嘉磐惠文

申請日期	年 月 日	戶別	15 樓 E 戶
------	-------	----	----------

E戶 建築平面圖(套上層樑)

客戶工程變更單

E戶 地坪材質範圍示意平面圖

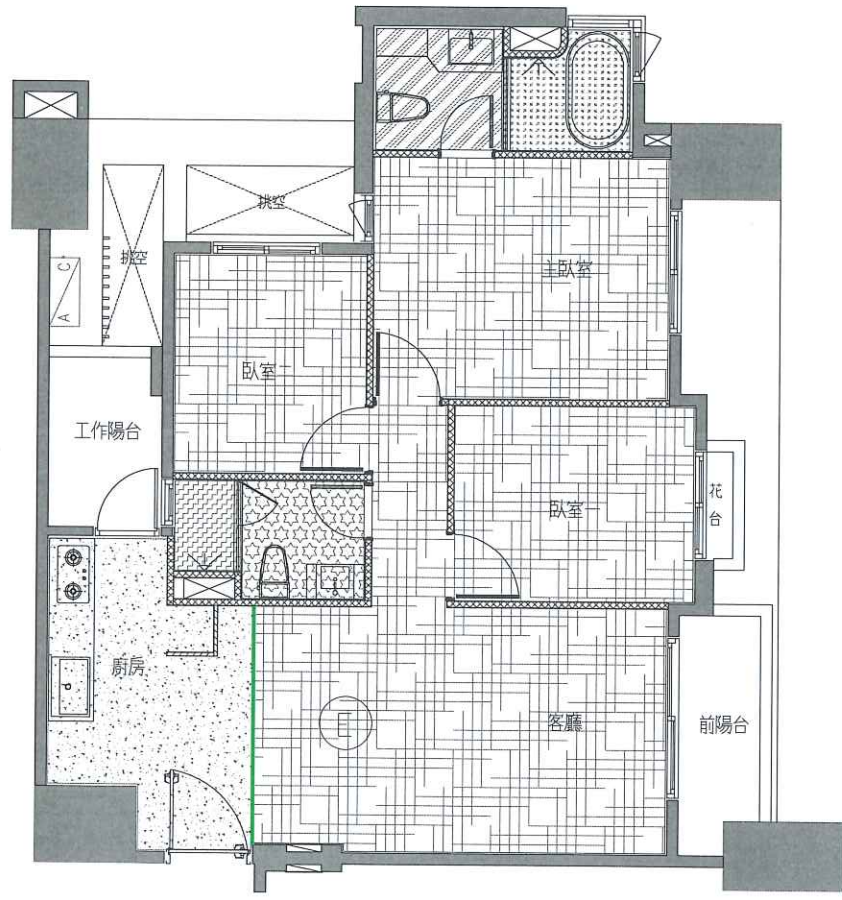
1.玄關、廚房地磚追減

2.木地板鋪設方向如圖

3.主浴地壁磚變更客浴地壁磚

廚房區地磚變成毛胚地磚

① 並未追加橡膠緩衝材料價格

② 指定降2cm 依我規

底部須鋪鋪鋼絲網+緩衝材料

厚度須達5cm以上

請確認有追加此項，以及

現況是作新得到的？！

地磚區域=地磚與降噪 為分別計

1/8價，故退陳地磚不用再追加降噪

E戶 地坪材質範圍示意平面圖

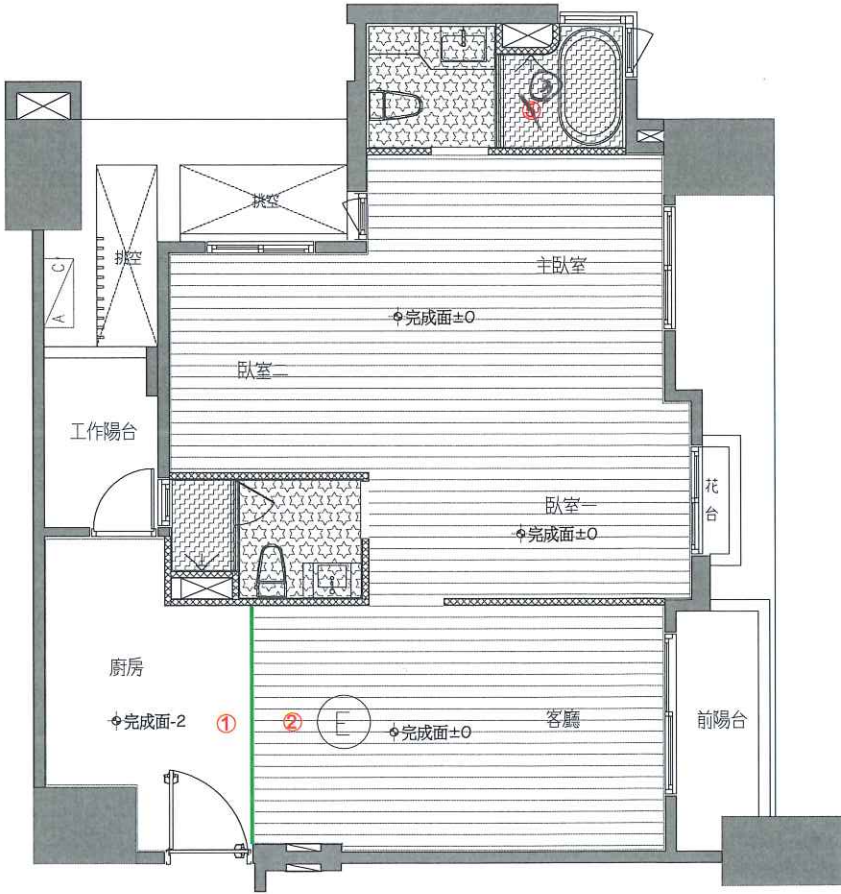
1.玄關、廚房地磚追減

2.木地板鋪設方向如圖

3.主浴地壁磚變更客浴地壁磚

E戶 電燈開關及迴路示意圖(套上層樑)

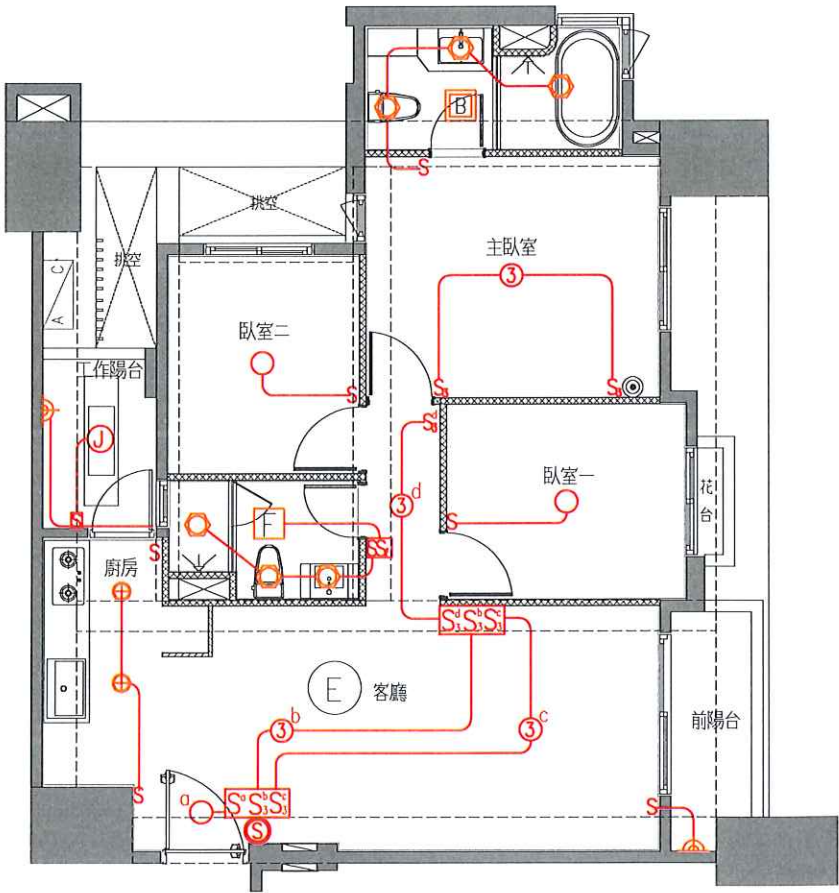
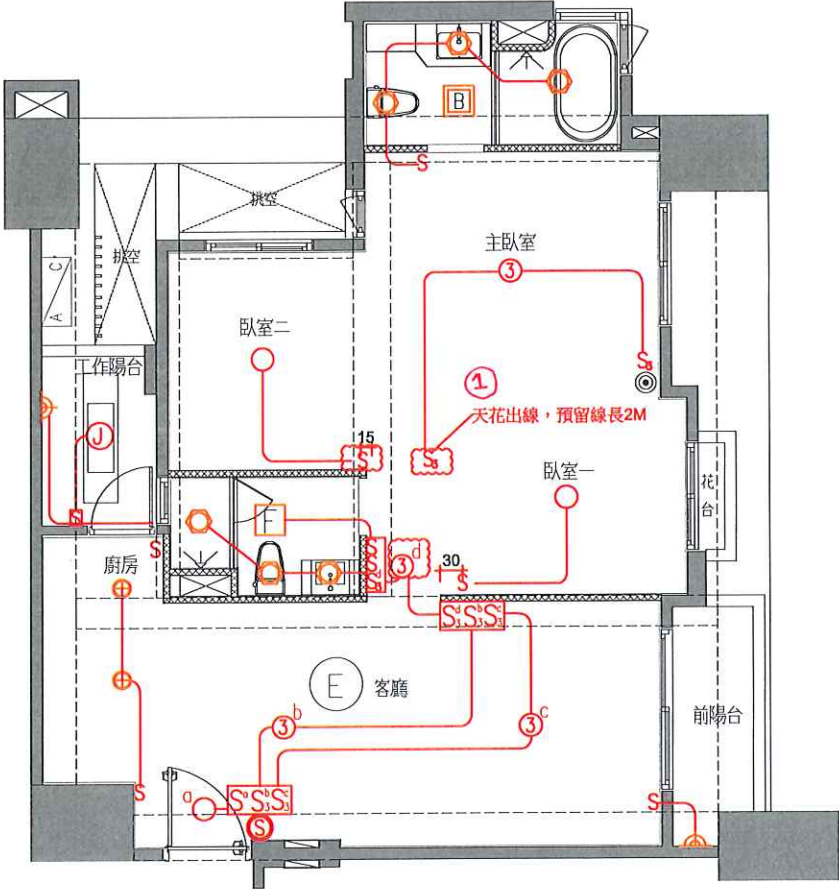
- 1.開關、出口調整如圖
- 2.預留線長2m追加x1
- 3.
- 4.

E戶 插座及弱電位置示意平面圖

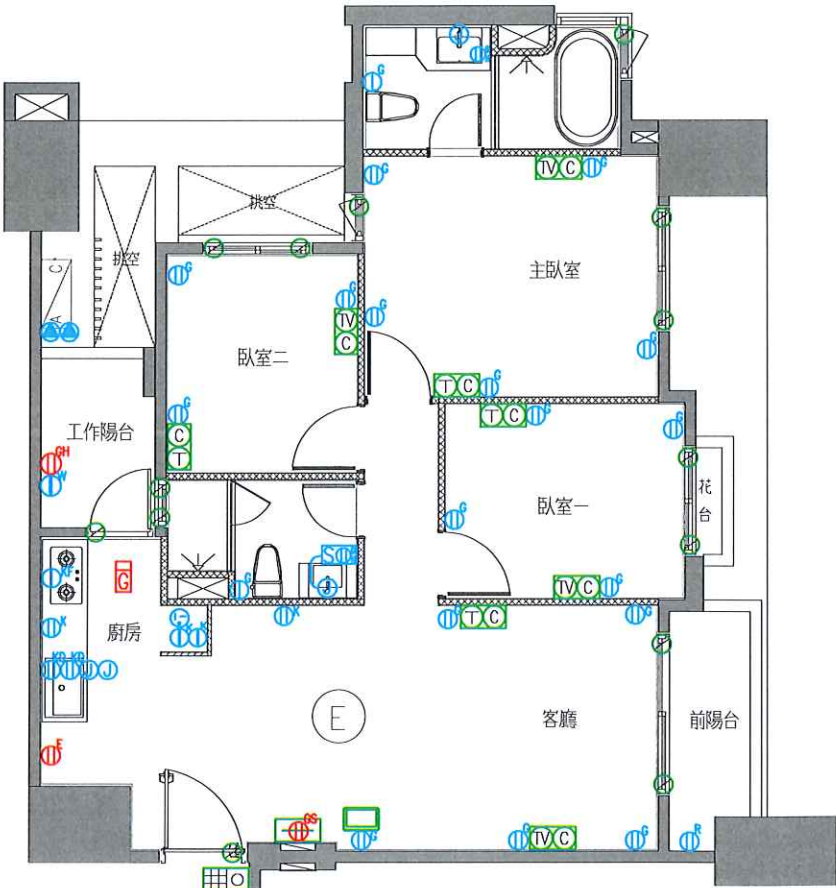
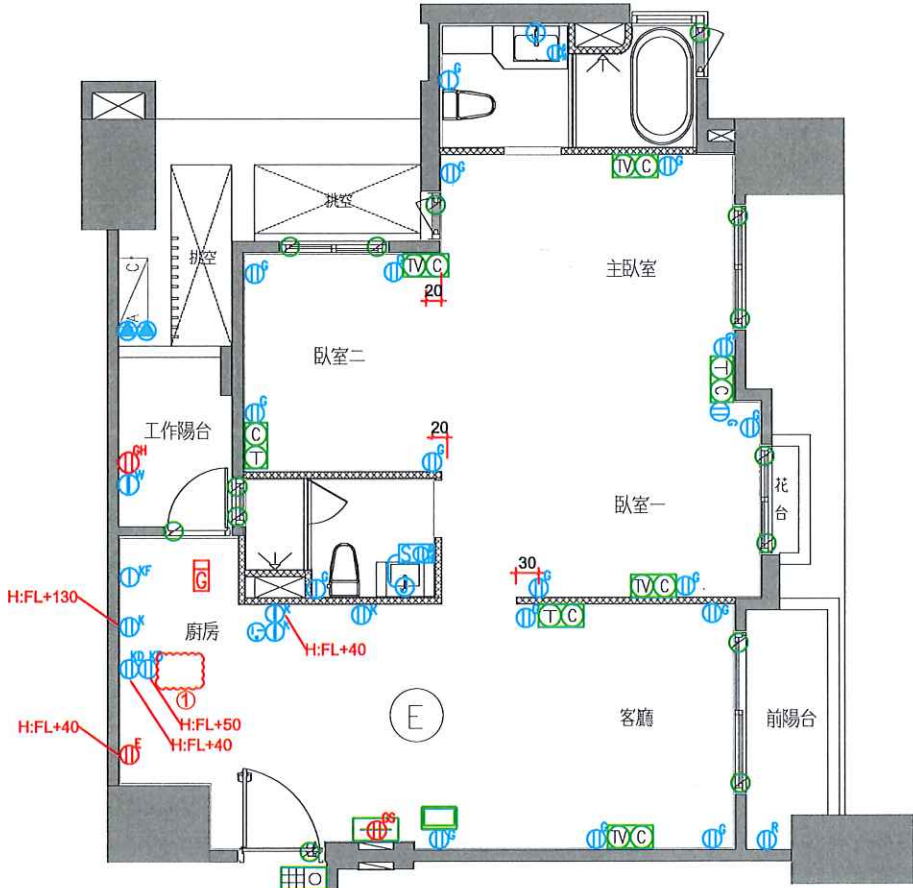
- 1.廚房空管追減x1
- 2.110V插座追減x1
- 3.(T)電話追減x1
- 4.(C)網路追減x1

E戶 給水示意平面圖

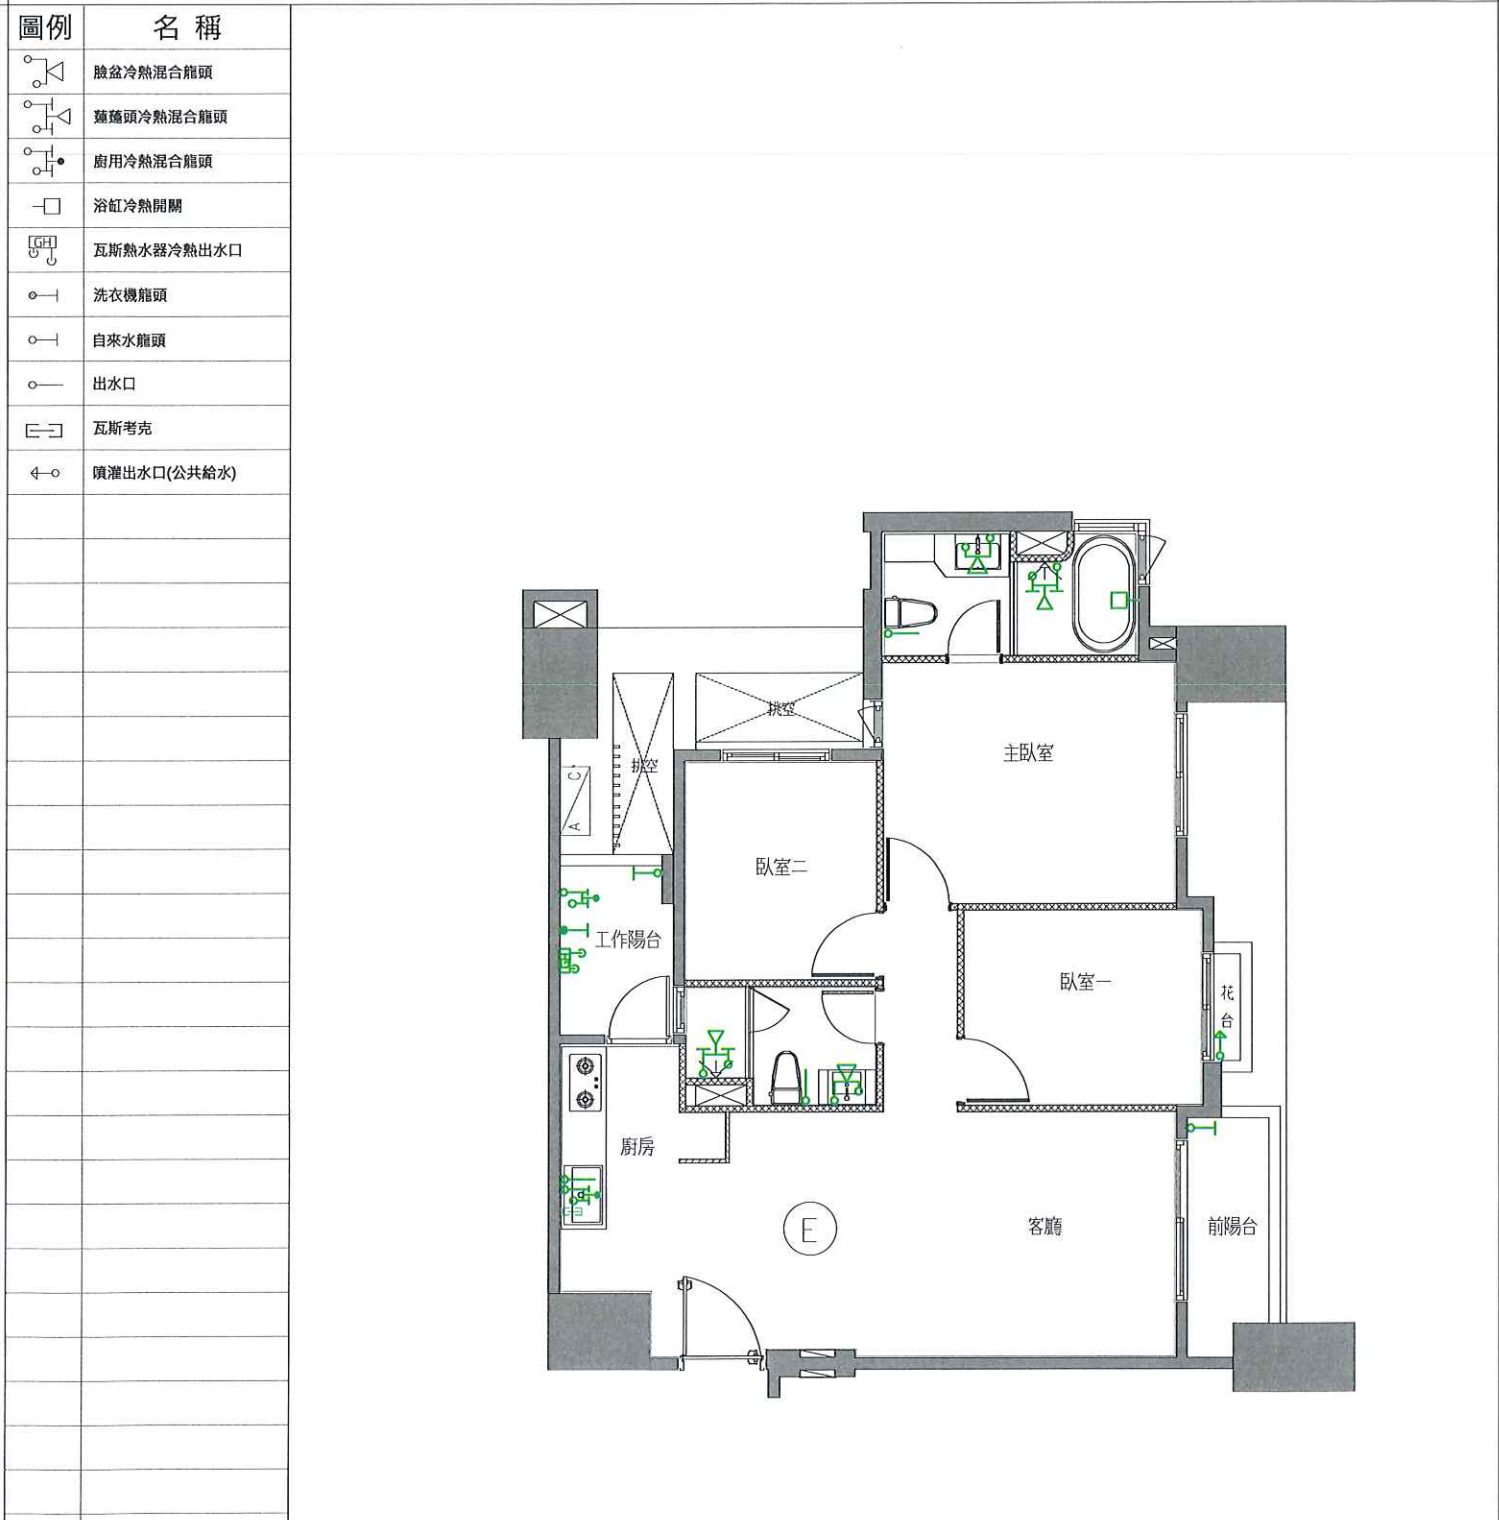
- 1.廚房給水調整位置
- 2.
- 3.
- 4.

E戶 排水示意平面圖(套下層樑)

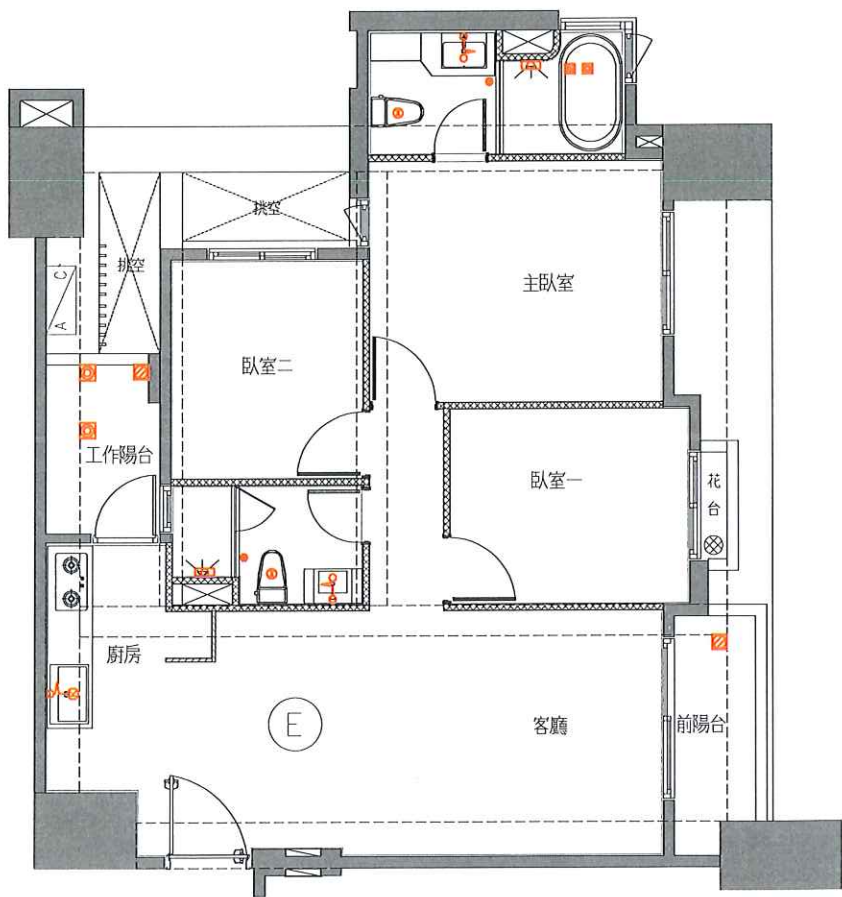
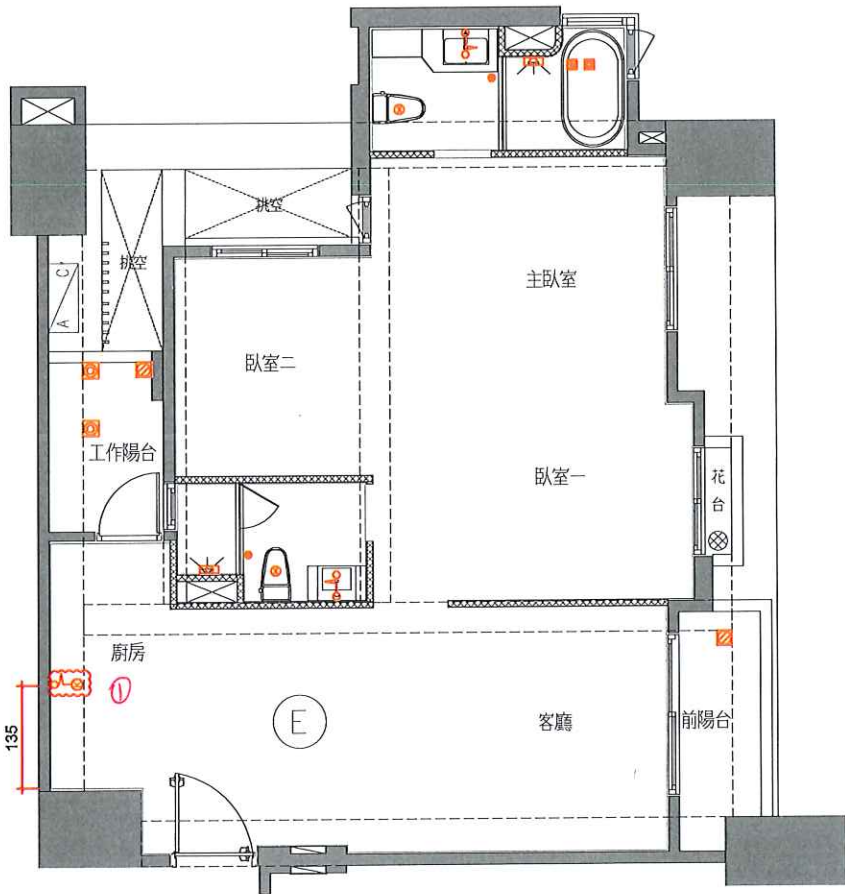
- 1.廚房排水調整位置
- 2.
- 3.
- 4.

E戶 冷氣套管及排水位置示意圖(套上層樑)

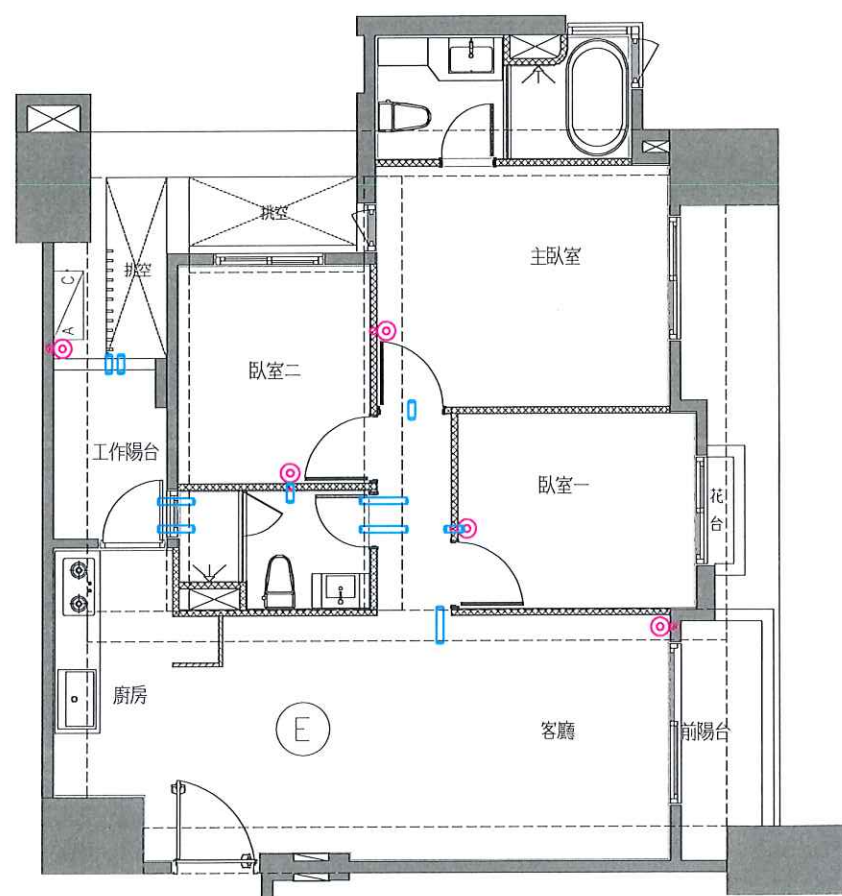
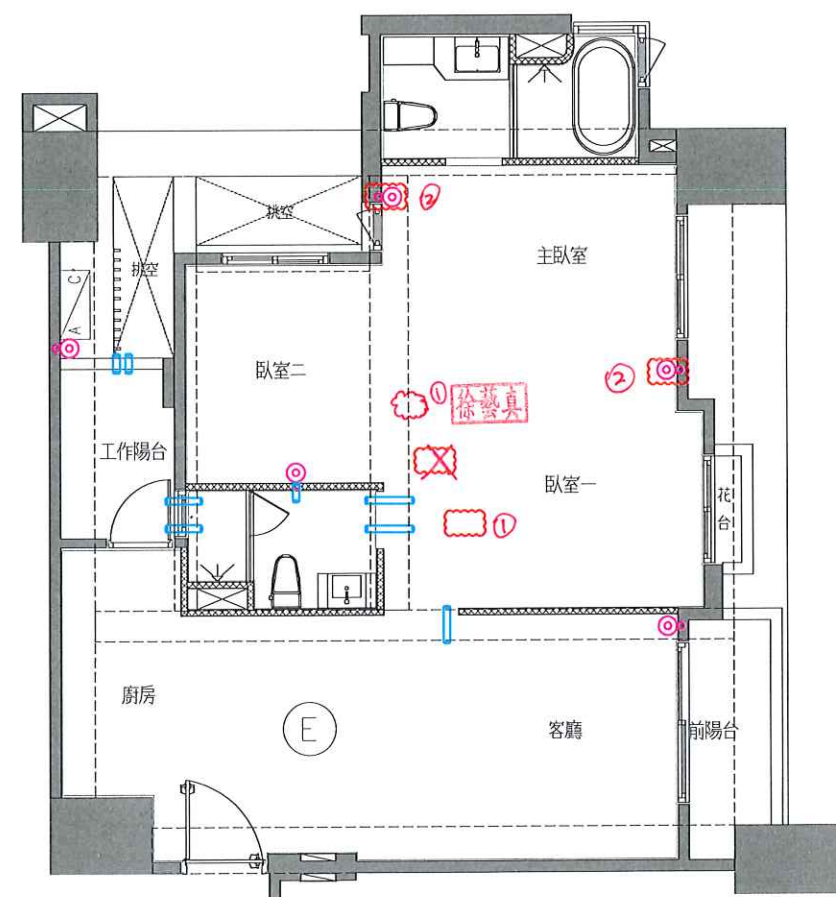
1. 套管追減x2
2. 套管、排水移位如圖
- 3.
- 4.
